Procès-verbal de synthèse de l'enquête publique
Création et exploitation d'un crématorium à Esclavelles

Enquête du lundi 05 mai 2025 – 9h. au lundi 19 mai 2025 – 19h.

Décision de désignation du tribunal administratif de Rouen du 25 mars 2025
Enquête publique n° E25000014 / 76

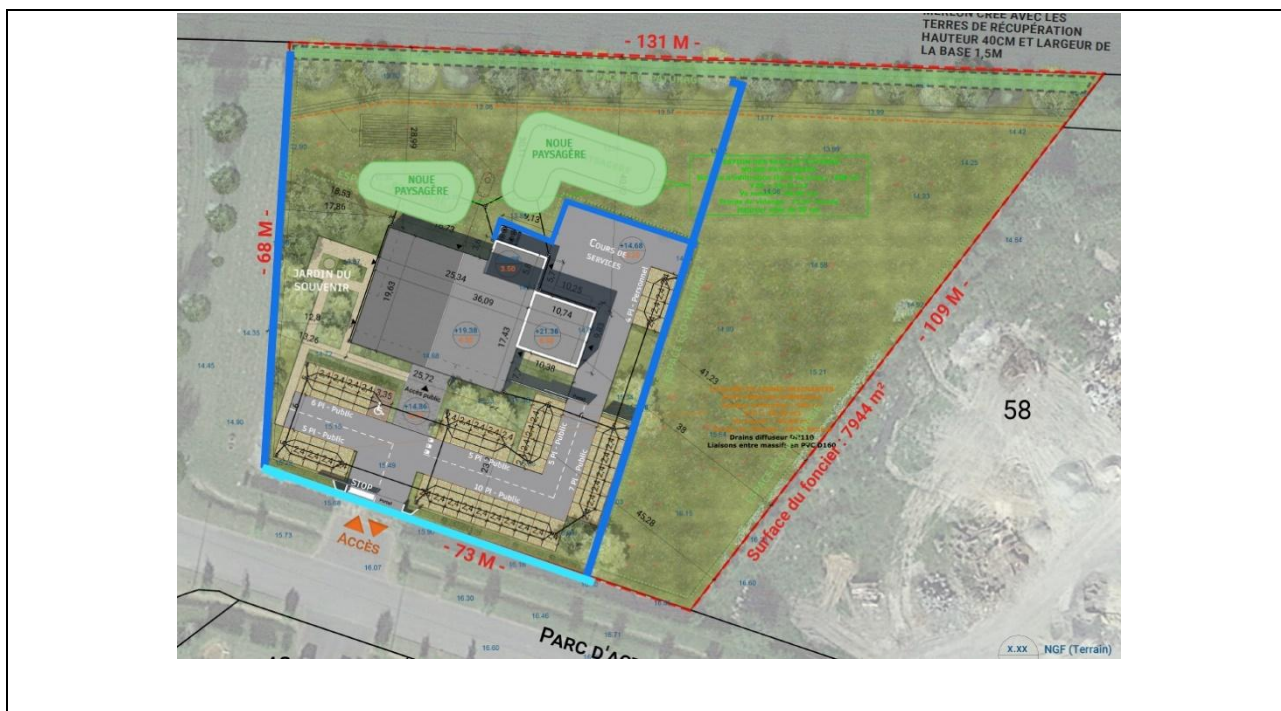
Le Contrat de concession de service, page 21/78, « *Article 14 – Attentes architecturales – Le terrain où est implanté le crématorium sera clos.* »

Pourriez-vous préciser par quel(s) moyen(s) serai(en)t clos le crématorium ?

Le terrain sera entouré par une clôture en treillis soudé à maille rectangulaire, plastifié vert, positionnées à l'intérieur de la parcelle à l'arrière de la haie. Le long de la voie interne, elles seront placées en recul de 1,5m de l'espace public. La hauteur des clôtures sera de 1.80m.

Les entrées seront cadrées, de chaque côté, par un muret de briques rouge sombre de 1,5m de hauteur, positionné en limite de l'espace public. Le portail sera métallique, coulissant et de couleur identique à celle des candélabres. Le portail sera de la même hauteur que le muret, soit 1,5m.

Le plan suivant matérialise les clôtures.

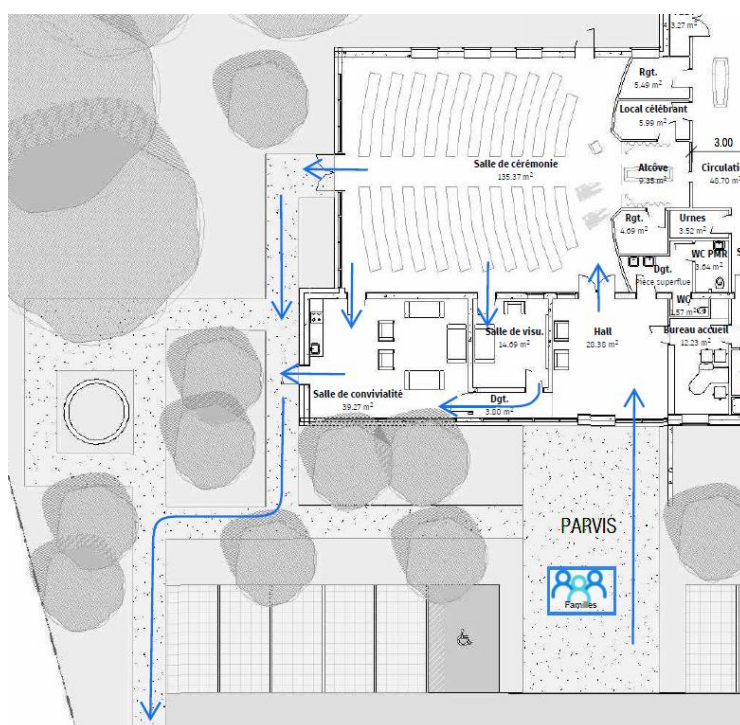
La forte hausse de la demande de crémations peut-elle mettre en question la capacité actuelle du projet à répondre aux besoins, en termes de capacité d'accueil, d'équipements techniques, du personnel, de l'accès au parking, ... ?

La disposition actuelle permettra-t-elle d'absorber une hausse de crémations sans allonger les délais, réduire la qualité ou surcharger le personnel, sera-t-elle encore adaptée ?

Le projet prévoit 5 créneaux de crémations par jour. Le bâtiment est conçu de manière à permettre une hausse de l'activité.

La gestion des flux est maîtrisée, et permet de réaliser des cérémonies de manière successive.

Ci-dessous le parcours des familles

Au maximum, l'équipement peut réaliser 10 crémations par jour c'est-à-dire qu'il tourne sur 24 heures, c'est-à-dire sans arrêt d'activité.
